Commissione Tecnica PNRR-PNIEC

**Parere n. 175 del 06/07/2023**

<b>Progetto</b>	<p><b>Istruttoria di Valutazione Impatto Ambientale nell'ambito del Provvedimento Unico in materia Ambientale ai sensi dell'art.27 del D.Lgs. 152/2006</b></p> <p><i>Progetto di un nuovo impianto integrato agrovoltaico, denominato "SV01", con potenza nominale pari a 40 MW, e delle relative opere e delle infrastrutture connesse, da realizzarsi nel Comune di Latiano (BR), con connessione alla RTN prevista in corrispondenza della futura SE Terna di Latiano (BR)</i></p> <p><b>ID_VIP: 7410</b></p>
<b>Proponente</b>	<b>HEPV 17 S.r.l.</b>

**Figura 3.** Planimetria generale impianto fotovoltaico

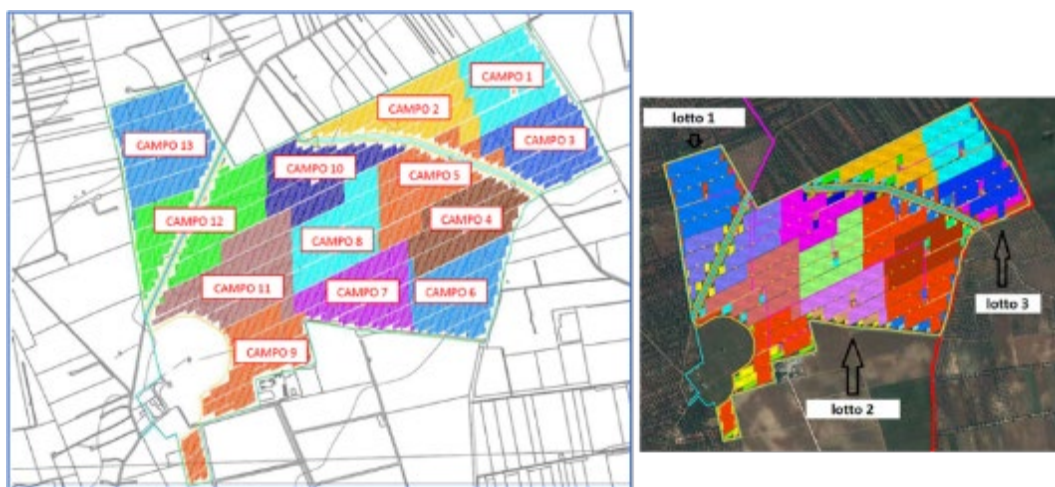
La Commissione prescrive che, in fase di progettazione esecutiva, dovrà essere presentato un nuovo layout per l'impianto agrovoltaiico in cui sia previsto che la fascia perimetrale esterna costituita da ulivi sia ampliata con un'ulteriore fascia dell'ampiezza di almeno 5 metri, costituita da specie autoctone locali, poste in disposizione casuale, naturaliforme (vedi capitolo Impatti Cumulativi). **Condizione Ambientale n. 2**.

La Commissione ha infine rilevato che nel lotto 2, campo 9, dove saranno installati i pannelli fotovoltaici è attualmente presente un edificio. A seguito di verifiche, la Commissione ha appurato che nel documento "Computo metrico estimativo"<sup>18</sup> viene riportata la demolizione di un "edificio diruto", presumibilmente riferito all'immobile suddetto. La Commissione prende pertanto atto che l'edificio verrà demolito e che tutta l'area sarà disponibile per l'installazione dei pannelli.
